## 核燃料物質使用変更許可申請書の一部補正について

核原料物質、核燃料物質及び原子炉の規制に関する法律第55条第1項の規定に基づき、令和3年1月29日付け2核管六第056をもって申請した六ヶ所保障措置センターの核燃料物質使用変更許可申請書を別紙のとおり一部補正いたします。

六ヶ所所保障措置分析所 核燃料物質使用変更許可申請書  
新旧対照表 (変更部抜粋)

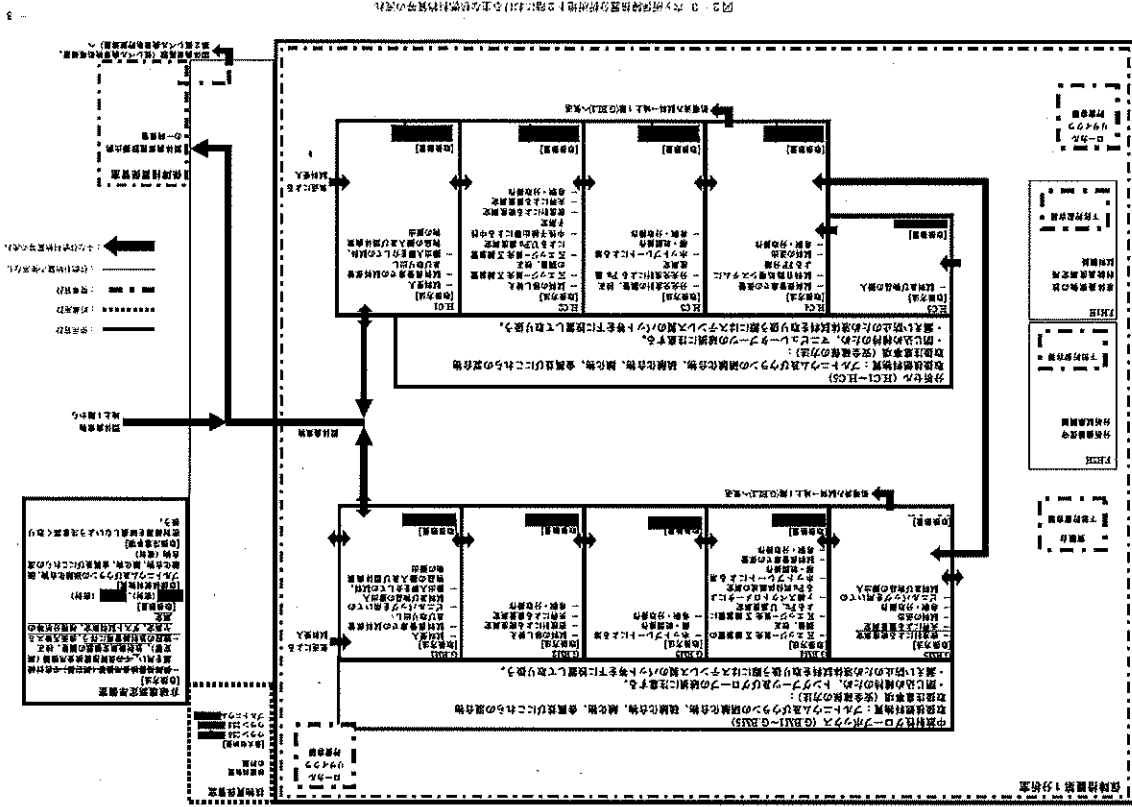
- 1) 本文「12-3. 核燃料物質の使用に必要な技術的能力に関する説明書」説明項目(12-2ページ)表―1「技術者の人数及び経験年数」の技術者数及び表―2「有資格者数」の有資格者数の見直しを行う。
- 2) 「原子力施設の保安のための個別業務に係る品質管理に必要な体制の基準に関する規則」に基づき、令和2年6月24日付け2核管六第023号をもって届出を行った核燃料物質の使用の許可に係る変更により、本文「12-3. 核燃料物質の使用に必要な技術的能力に関する説明書」組織図(12-3ページ)図―1「保安に関する組織図」のうち品質保証責任者の名称を「品質マネジメントシステム管理責任者」に見直す。

本文添付図面より抜粋  
図 2-3

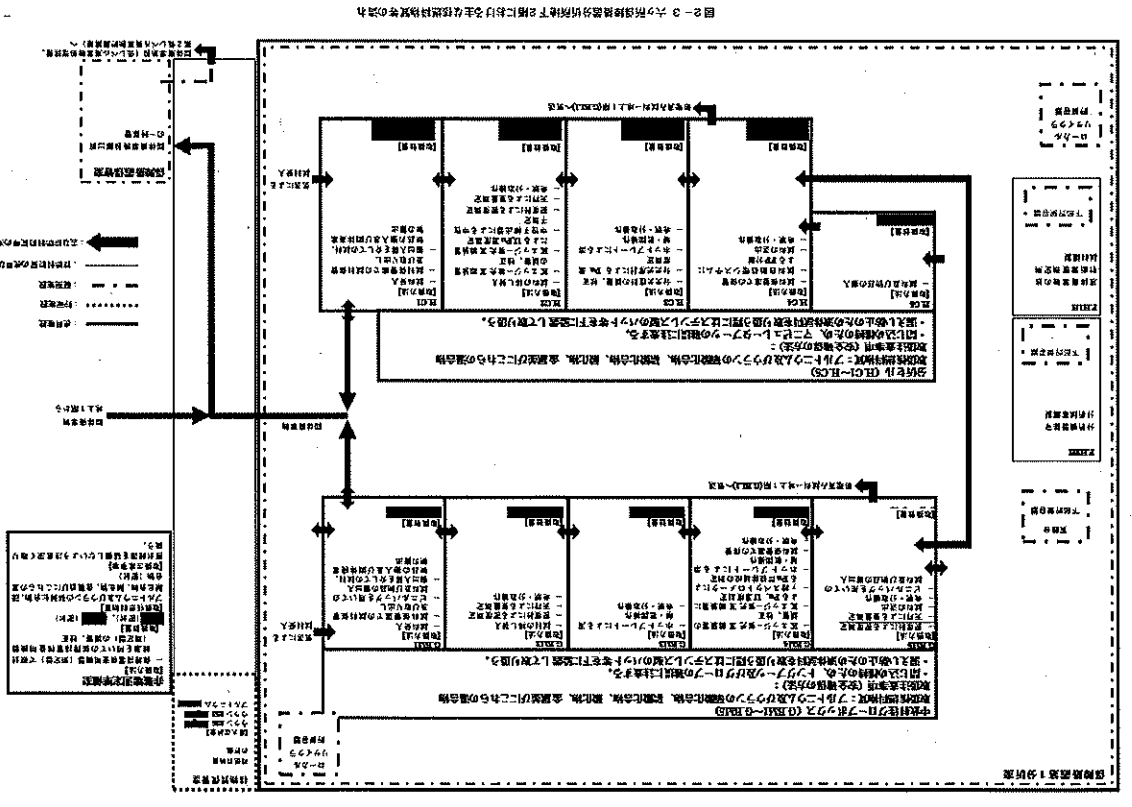
②本文添付図面「図2-3 六ヶ所保障措置分析所地下2階における主な核燃料物質等の流れ」のうち、非破壊測定準備室について、「放射能測定機器の調整・校正」、「施設の放射線管理」に係る記載を追記する。

- 2) 本文添付図面「図2-3 六ヶ所保障措置分析所地下2階における主な核燃料物質の流れ」のうち、G. BM5の項目へ密度計を追記する。
- 3) 「添付—1 障害対策書 3-2 外部被ばくに係る線量率の推定 表3-1 評価を行うための分析セル及びグローブボックスにおける核燃料物質の量」のうち、G. BM5の使用方法に密度測定を追記する。
- 4) 「添付—1 障害対策書 4-3-1 G. BM5内で取り扱う試料」項目に密度測定を追記する。

## 既設密度計の構成機器

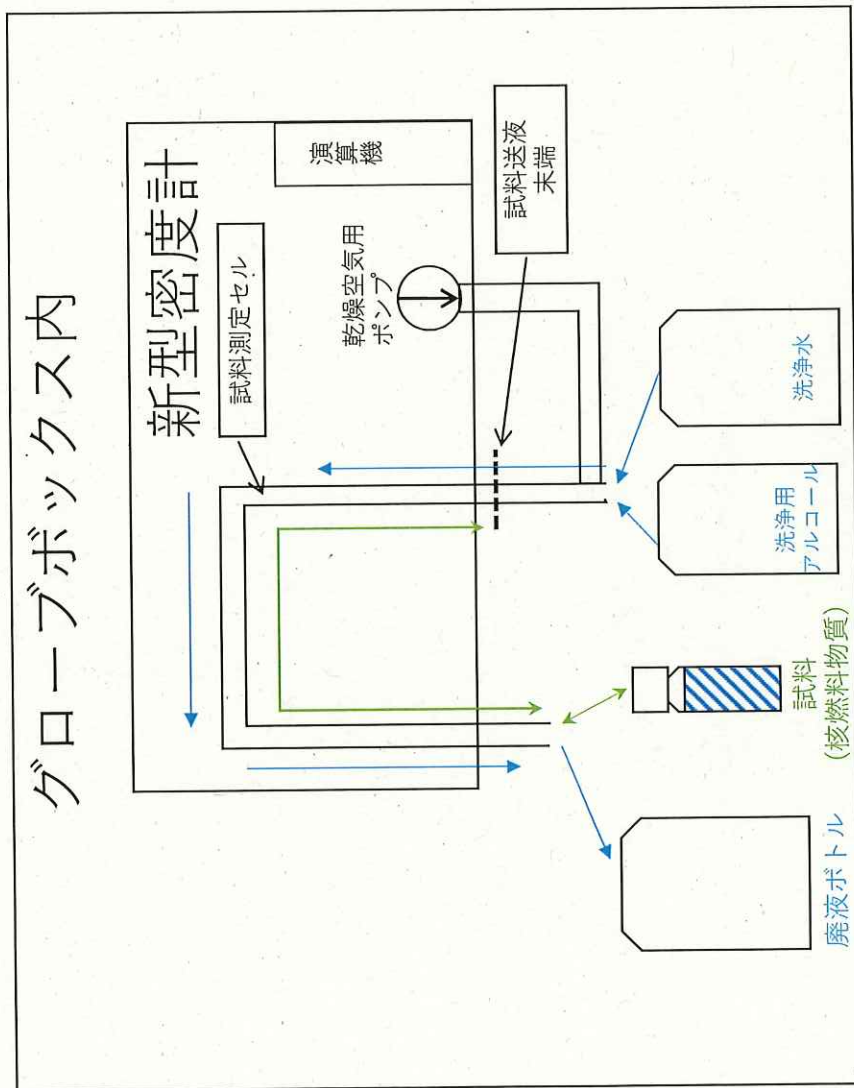
1)既設密度計と比較し、構成品の一体型・小型化に伴い調達費削減、調達期間の短縮、保守の効率性向上が見込まれることに加え、設置に伴いグローブボックス等への改造も不要であることから、新型の密度計を導入するため。

導入予定機は、既設密度計構成機器の機能が（洗浄タンクを除く）装置内に組み込まれている。
